**Verslag huishoudelijke elektrische installatie op laagspanning en zeer lage spanning****Algemeen:**

Referentie: 009-20260528-01	Datum controle: 28/05/2026
Keurder: 009

Eigenaar: Onbekend	EAN-code: 541448820061678840
Adres installatie: Offendonkstraat 18, 2860 - Sint-Katelijne-Waver	Nummer teller(s): 1sag3105140978
Distributienetbeheerder installatie: Fluvius	
Datum uitvoering installatie:	☒ Vóór 01/10/1981 ☐ Tussen 01/10/1981 en 01/06/2020 ☐ Vanaf 01/06/2020
Type:	☒ Wooneenheid ☐ Niet-huishoudelijk ☐ PV ☐ Batterij ☐ Laadpaal

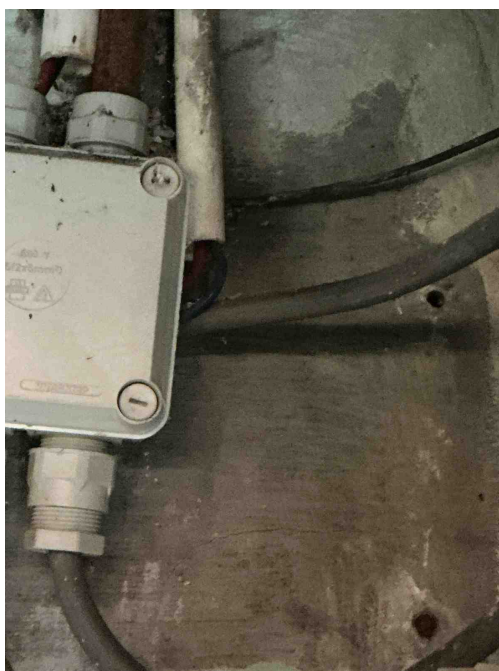
T21 - Het elektrisch materieel is niet geplaatst volgens de voorschriften van de fabrikant/ regels van goed vakmanschap . (Boek 1: 1.4.1.3)

Opmerking: Ophanging vijzen niet afgedekt,

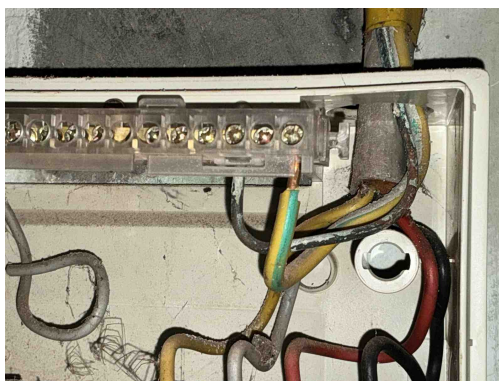
C21 - Het gebruik van geleiders van het type VOB, zonder bijkomende afscherming is niet toegestaan (Boek 1: 5.2.9.6).

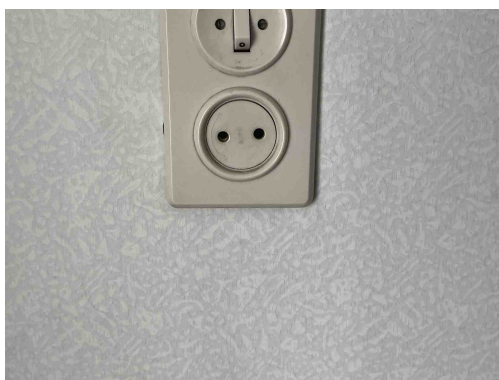
C20 - De kleurencombinatie voor de PE of PEN geleider is niet geel/groen (Boek 1: 5.1.6.2).

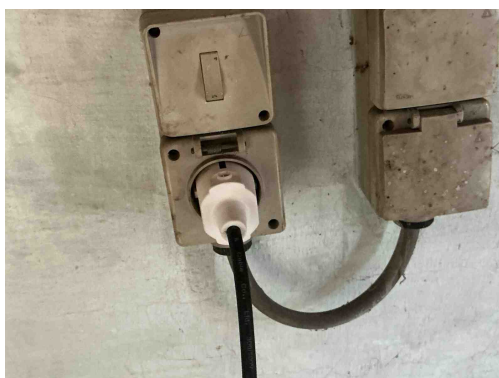
T23 - Het elektrisch materiaal is beschadigd. (Boek 1: 1.4.1.3).
Opmerking: Kelder

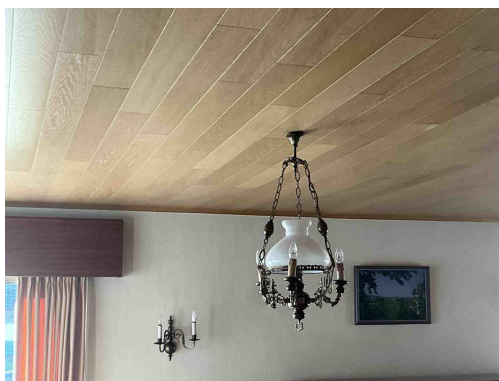
T23 - Het elektrisch materiaal is beschadigd. (Boek 1: 1.4.1.3).
Opmerking: Kelder

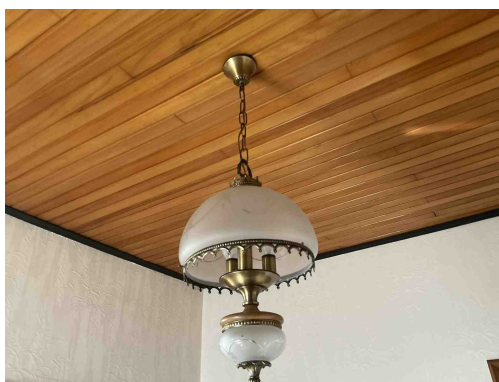
Klasse 0 is verboden

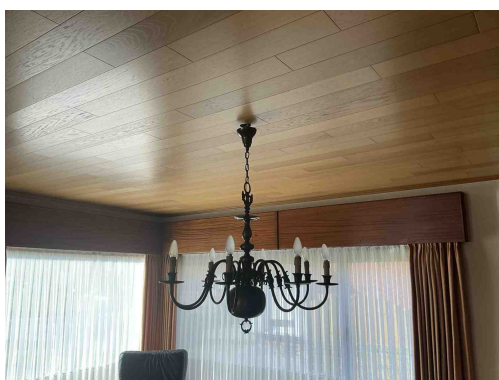
Klasse 0 is verboden

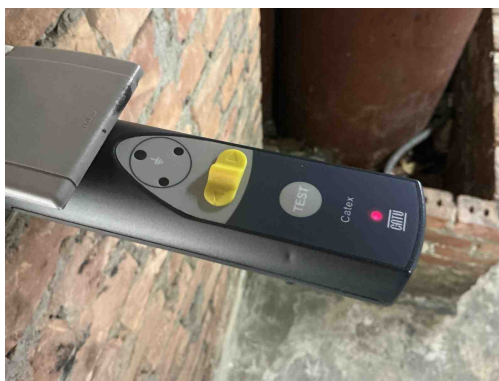
Lamp niet degelijk bevestigd

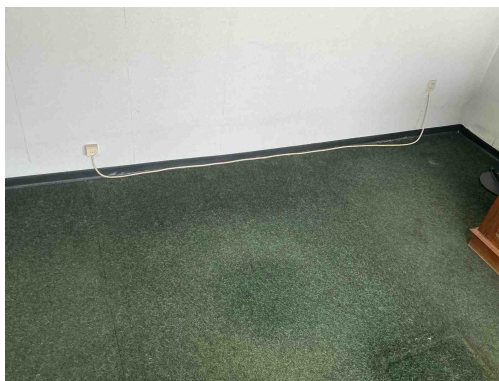
A16 - Er is geen continuïteit van de beschermingsgeleider van de contactdoos (Boek 1: 5.4.3.4).
Opmerking: Kelder

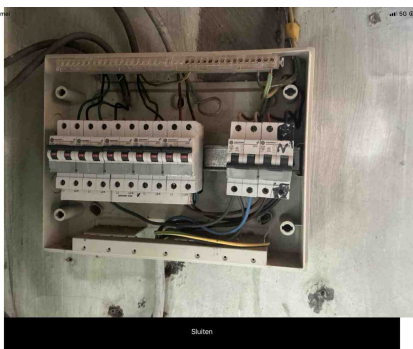
D05 - Er is geen ondergeschikte differentieelstroominrichting van maximum 30 mA geplaatst voor de beveiliging van de ruimte(n) die een badkuip en/of douche bevatten (Boek 1: 4.2.4.3).

D26 - Er is geen ondergeschikte differentieelstroominrichting van maximum 30 mA geplaatst voor de beveiliging van wasmachine/afwasmachine/droogkast (Boek 1: 4.2.4.3.b).

D04 - De hoofddifferentieelstroominrichting is niet verzegelbaar (Boek 1: 4.2.4.3).

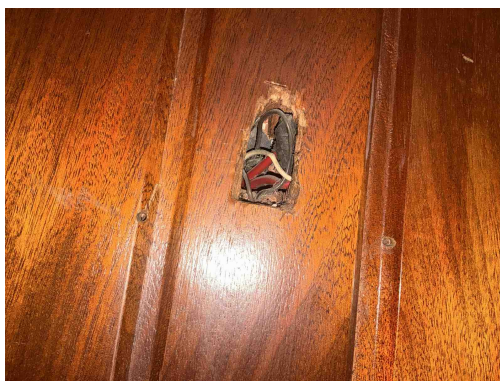
B06 - Het elektrisch verdeelbord heeft niet de minimale beschermingsgraad IPXX-B in een gewone ruimte (Boek 1: 4.2.2.3).

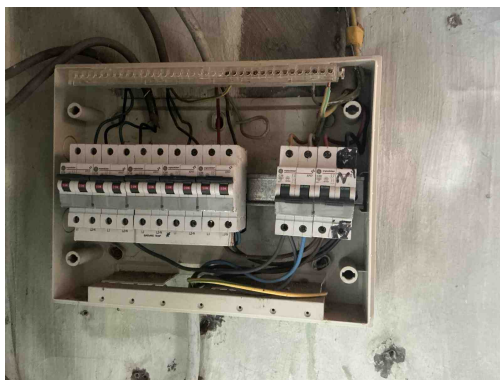
C26 - De verbindingen zijn niet gebeurd in borden, in aftakdozen, aan de klemmen van contactdozen, schakelaars of in de verlichtingstoestellen (Boek 1: 5.2.6.1).
